ST/SG/AC.10/29/Add.2
17 février 2003

**RAPPORT DU COMITÉ D'EXPERTS DU TRANSPORT DES MARCHANDISES
DANGEREUSES ET DU SYSTÈME GÉNÉRAL HARMONISÉ DE CLASSIFICATION ET
D'ÉTIQUETAGE DES PRODUITS CHIMIQUES**

**Amendements à la troisième édition révisée des Recommandations relatives au transport des
marchandises dangereuses, Manuel d'épreuves et de critères**

Figure 10.2 PROCÉDURE D'ACCEPTATION TEMPORAIRE D'UNE MATIÈRE OU D'UN OBJET DANS LA CLASSE 1*

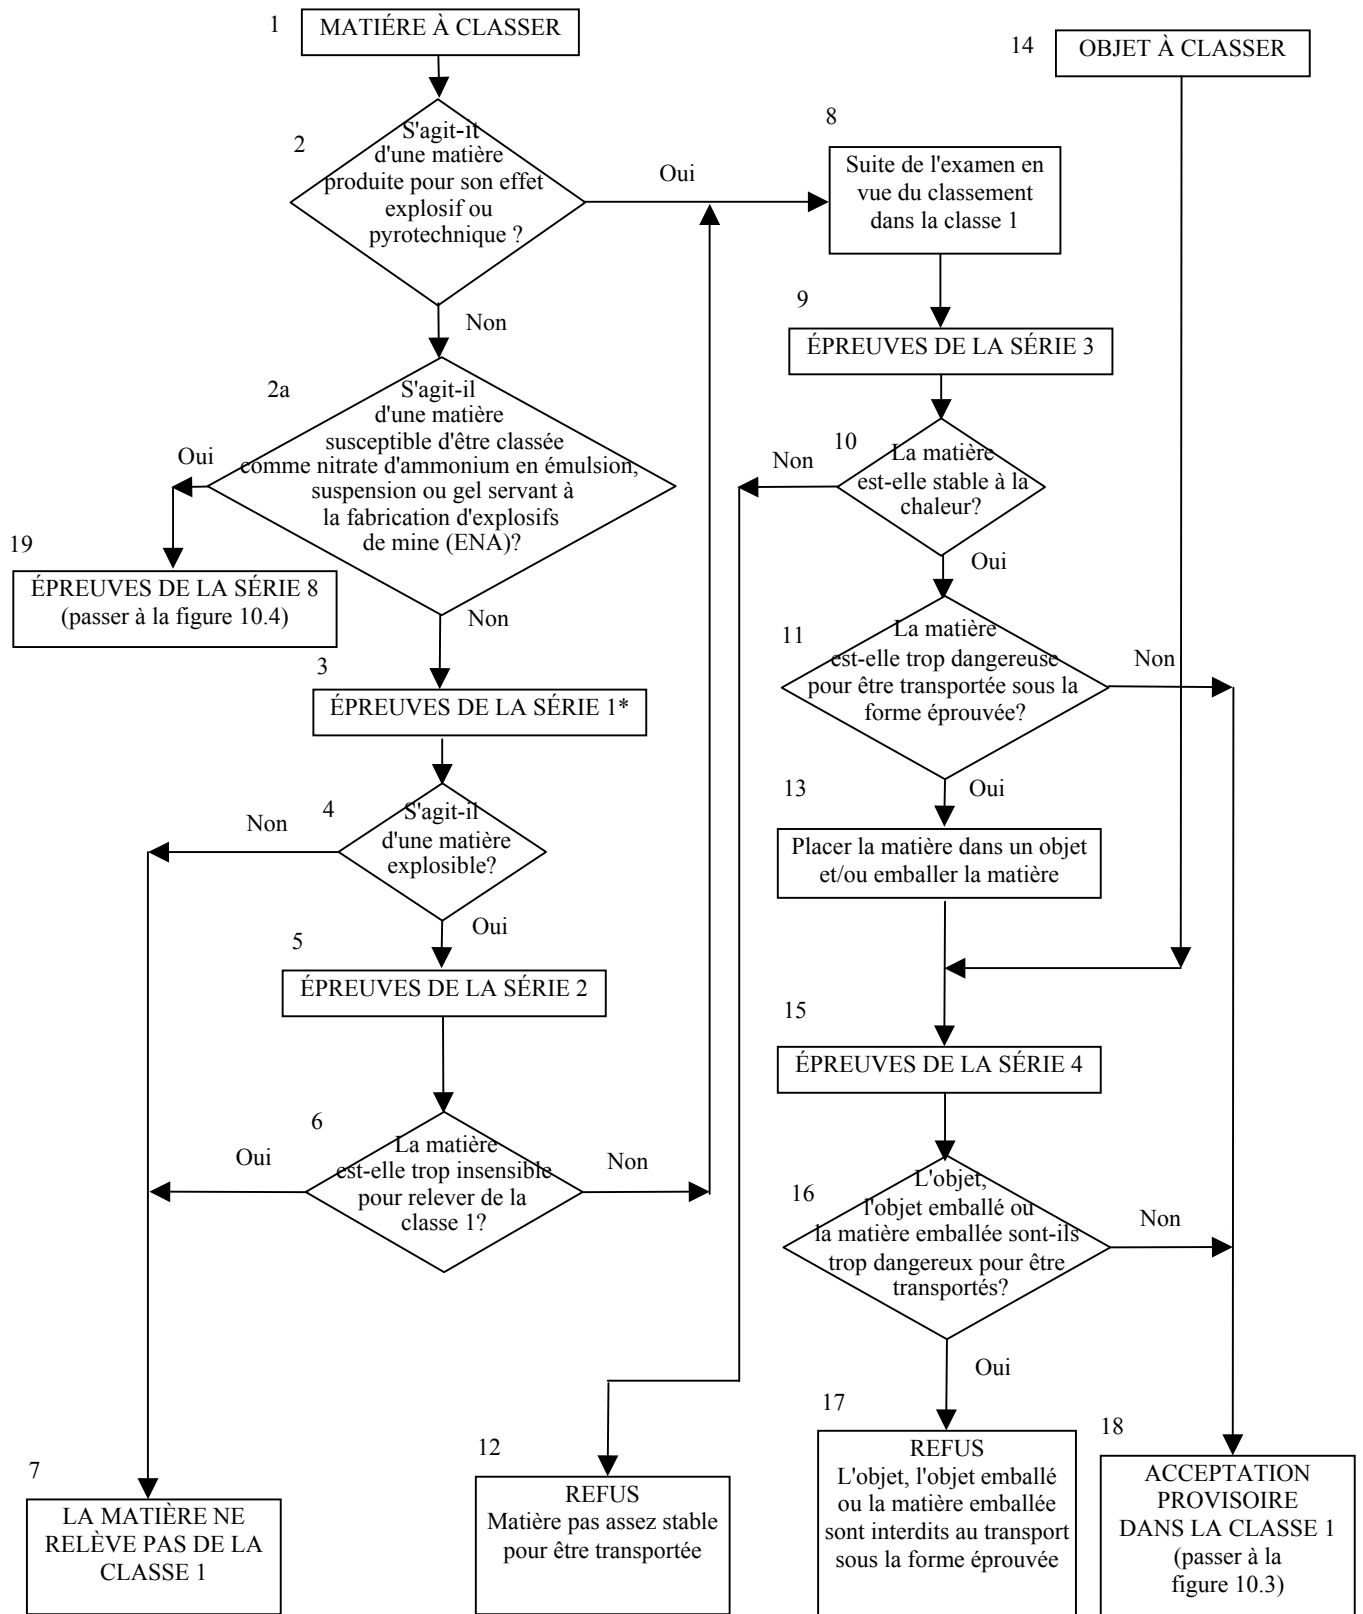
Figure 10.2 Modifier cette figure tel qu'indiqué à la page 3 du présent document.

Figure 10.4

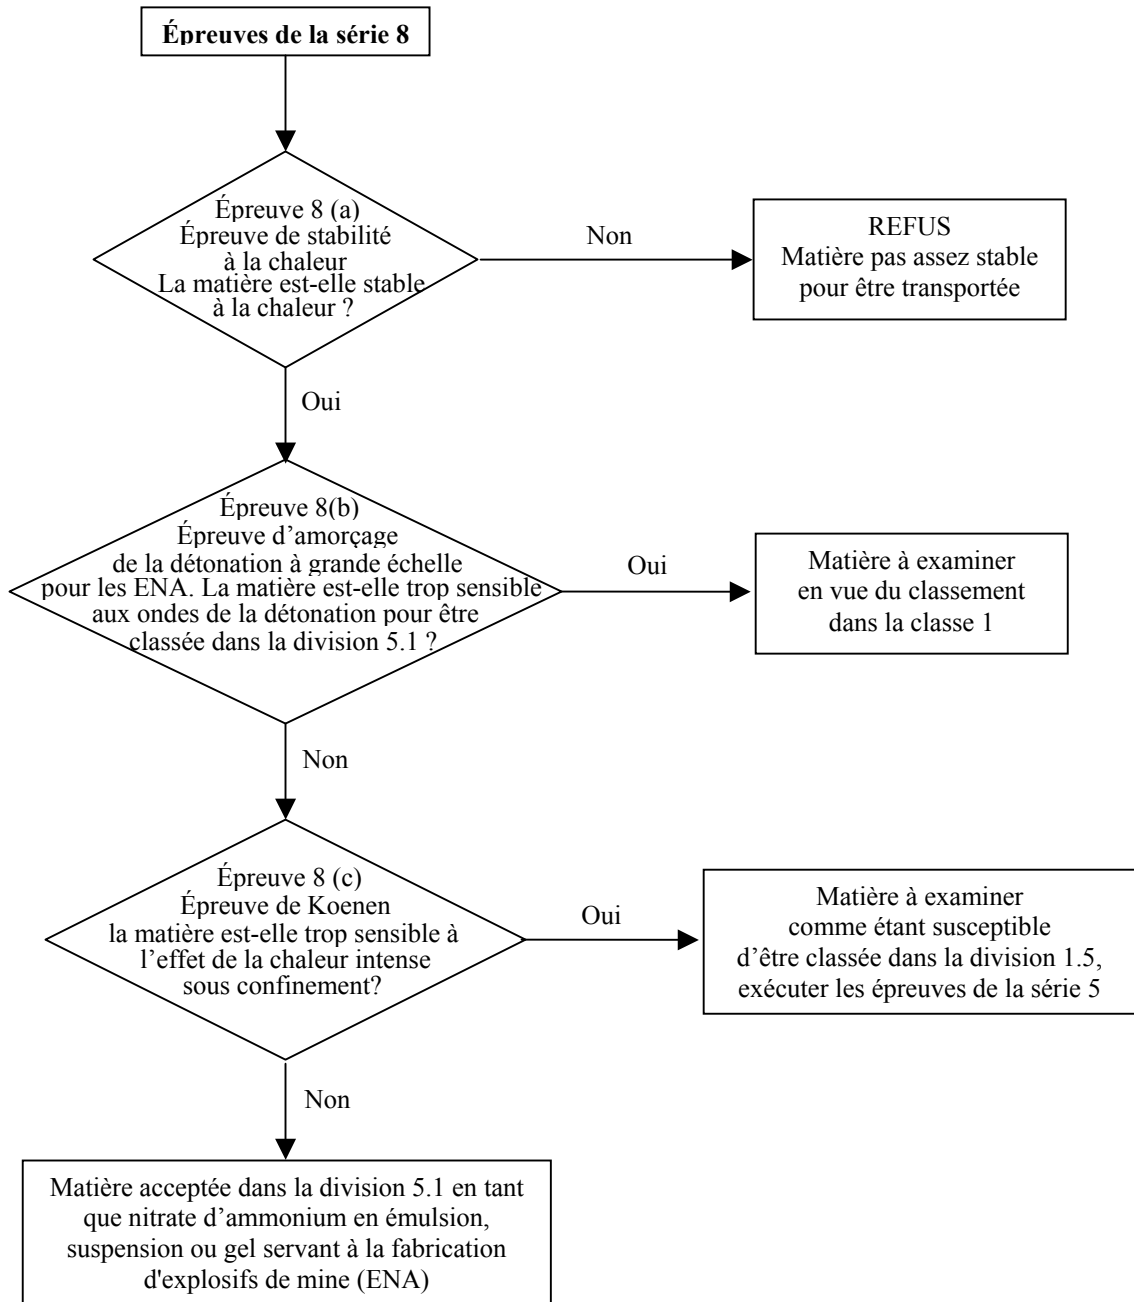
Figure 10.4 Insérer une nouvelle figure 10.4, tel qu'indiqué à la page 4 du présent document, après la figure 10.3 existante et rénuméroter les figures 10.4 à 10.8 en conséquence.
